O/Ref. : BXL30001_736_PUN

BRUSSEL. Paleizenplein - - Warandepark

UNIEKE VERGUNNING: Plaatsen van een politiecamera

Eensluidend advies van de KCML

Aanduiding van de installatie – uit het aanvraagdossier

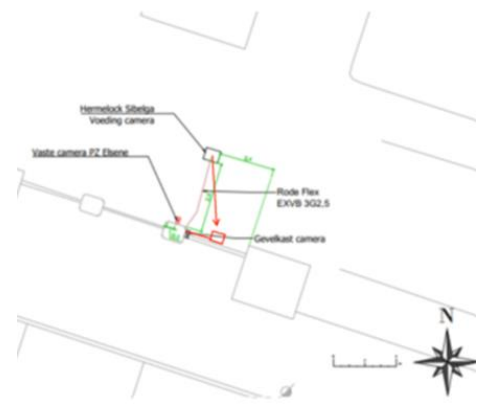
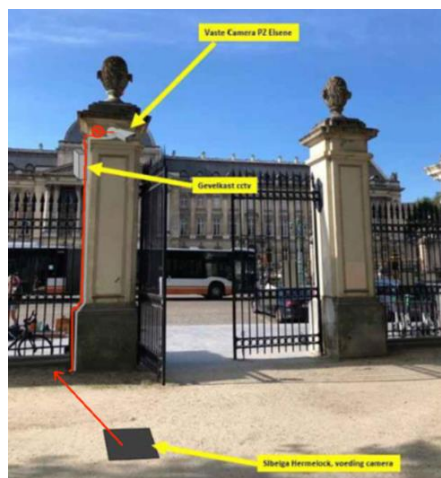
De KCML kan het principe van het nieuwe voorstel onderschrijven, maar meent dat de wijze waarop de camera en technische toebehoren geplaatst worden, verfijnd moet worden om de visuele impact ervan te beperken. De elementen die deel uitmaken van de installatie (camera, technische kast, bekabeling...) zijn, omwille van hun afmetingen, kleur en/of plaatsingswijze, erg aanwezig. Zo wordt de kabelgoot op de bewerkte voorzijde (kant park) van de pilaster geplaatst en niet op de vlakke, minder zichtbare zijkant. De gevelkast is erg groot en zowel van de straat- als de parkzijde zeer zichtbaar. Ook de inspectiekamer,

ingeplant op afstand van het hek en midden in het dolomietpad, is onvoldoende geïntegreerd in het beschermde landschap.

De KCML vraagt bijgevolg het ontwerp te verbeteren om de installatie discreter te integreren in de parktoegang en de visuele impact ervan te beperken. Concreet vraagt ze hierbij te voldoen aan volgende bemerkingsen.

- de kabels moeten zo onopvallend mogelijk worden geplaatst in platte kabelgootjes die de kleur hebben van het materiaal waarop ze bevestigd zijn (kleur Franse steen of blauwe hardsteen);

- de kabelgoot moet worden bevestigd op het minst zichtbare vlak van de pijler (met name het zijvlak en dus niet de meer uitgewerkte parkzijde) en zo dicht mogelijk tegen de hoek worden geplaatst. De verspringingen van de pilaster moeten nauwkeurig worden gevolgd en de goot mag niet ingeboord worden, maar moet verlijmd worden (lijm die geen schade aan de steen veroorzaakt en verwijderbaar is zonder sporen na te laten);

- er dient onderzocht te worden of de technische kast ondergronds kan worden geplaatst, in plaats aan de pilaster te moeten worden bevestigd. In dat geval draagt die oplossing de voorkeur weg. Als dat niet mogelijk blijkt, dan moeten de afmetingen van de kast tot het minimum worden beperkt. De kast mag ook niet boven de punten van het spijlenhekwerk uitkomen zodat minstens de zichtbaarheid ervan vanaf het plein beperkt wordt. De kast moet in dezelfde kleur geschilderd worden als de kleur van de pilaster;

- de camera moet zo dicht mogelijk bij de opgaande kabelgoot worden geplaatst (dus uit de as van het vlak van de pilaster) om de horizontale goot zo veel mogelijk in te kunnen korten;

- de behuizing van de camera moet eveneens dezelfde kleur krijgen als de pilaster.
